変更内容一覧

別紙記載事項の変更前後比較表（章構成見直し）

別紙記載事項の変更前後比較表

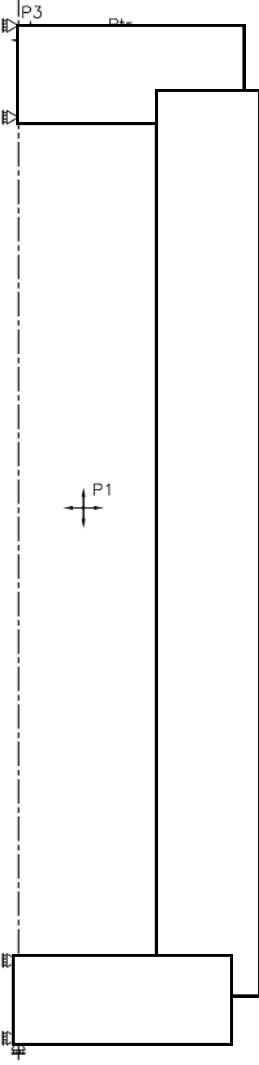
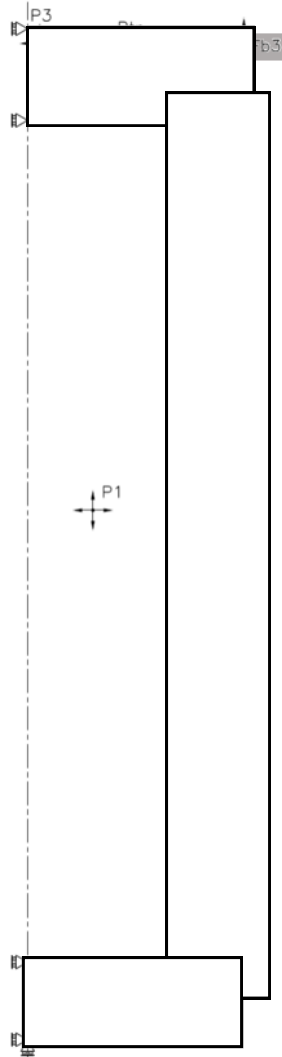
ローA -57	1. 容器本体 本項では、一般の試験条件下における容器本体(本体(胴、底板、外筒及び底部中性子遮蔽材カバー)、一次蓋、二次蓋(蓋板及び蓋部中性子遮蔽材カバー)、三次蓋及び蓋ボルトからなる構造体をいう。)各部の応力計算を行う。B.4.2に示す温度分布及び輸送容器に作用する圧力を荷重条件とし、解析は有限要素法によるABAQUSコードを用いて行う。	(ロ)-A-60	1. 容器本体 本項では、一般の試験条件下における容器本体(本体(胴、底板、外筒及び底部中性子遮蔽材カバー)、一次蓋、二次蓋(蓋板及び蓋部中性子遮蔽材カバー)、三次蓋及び蓋ボルトからなる構造体をいう。)各部の応力計算を行う。(ロ)章B.4.2に示す温度分布及び輸送容器に作用する圧力を荷重条件とし、解析は有限要素法によるABAQUSコードを用いて行う。	(4)-②

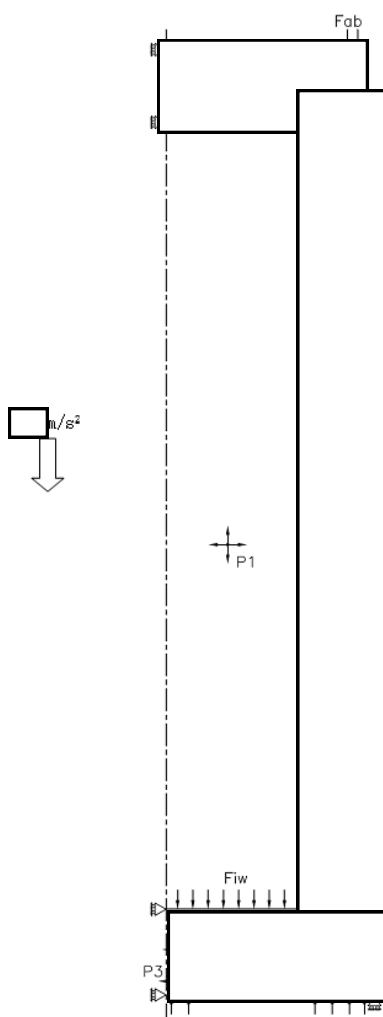
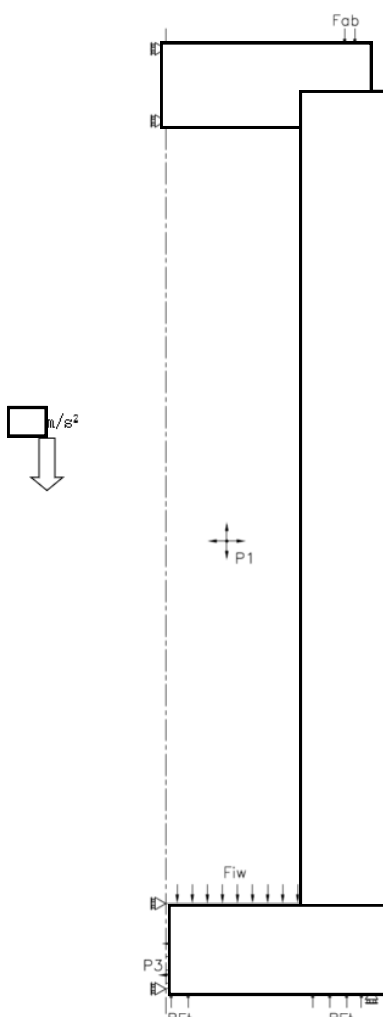
ローA -72	A.5.3.2 落下時の応力計算 0.3m 落下時の衝撃力に対して、容器本体は十分な強度で密封性を保持することを示す。	(ロ)-A-75	A.5.3.2 落下時の応力計算 0.3m 自由 落下試験時の衝撃力に対して、容器本体は十分な強度で密封性を保持することを示す。	(4)-②																			
ローA -73	a. 解析モデル A.5.1.3と同様に、主に三次元有限要素を用いた(ロ)-第A.8図に示す三次元1/2解析モデルを用いる。	(ロ)-A-76	a. 解析モデル (ロ)章A.5.1.3 と同様に、主に三次元有限要素を用いた(ロ)-第A.8図に示す三次元1/2解析モデルを用いる。	(4)-②

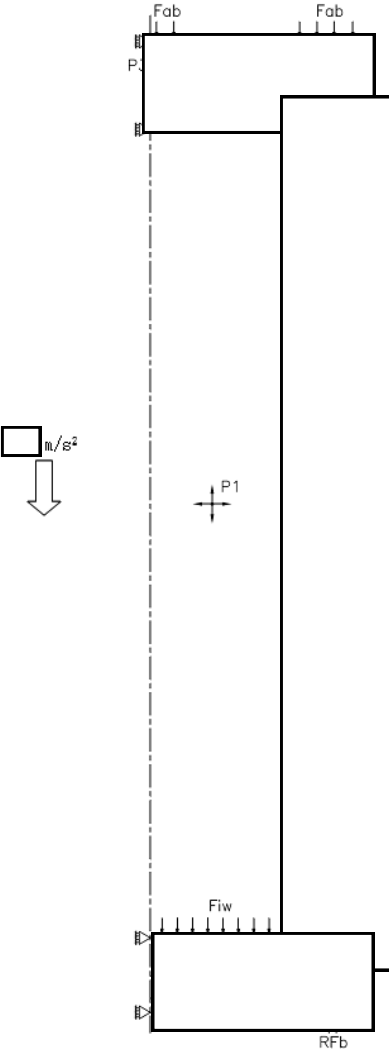
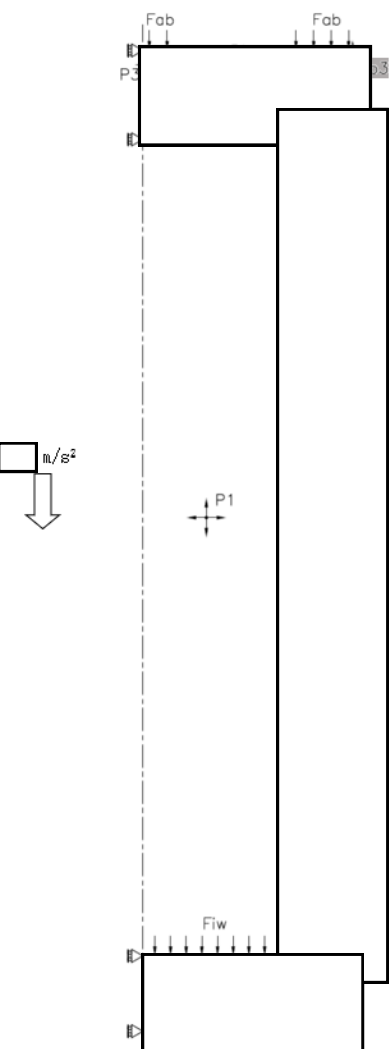
ページ	変更前	ページ	変更後	変更内容
ローA -73	① 荷重条件 頭部垂直落下時に作用する荷重は次のとおりである。	(ロ)-A-76	① 荷重条件 0.3m自由落下試験のうち頭部垂直落下(以下「頭部0.3m垂直落下」という。)時に作用する荷重は次のとおりである。	(4)-②
ローA -73	底部垂直落下時に作用する荷重は次のとおりである。	(ロ)-A-76	0.3m自由落下試験のうち底部垂直落下(以下「底部0.3m垂直落下」という。)時に作用する荷重は次のとおりである。	(4)-②
ローA -73	② 境界条件 境界条件は、衝撃力を受ける面の節点の軸方向変位、対称面上の節点の対称面直交方向変位及び本体中心軸上の節点の対称面平行方向変位を拘束し、他は変位自由とした。	(ロ)-A-76	② 境界条件 境界条件は、緩衝体の衝撃力を受ける面の節点の軸方向変位、対称面上の節点の対称面直交方向変位及び本体中心軸上の節点の対称面平行方向変位を拘束し、他は変位自由とした。	(4)-②
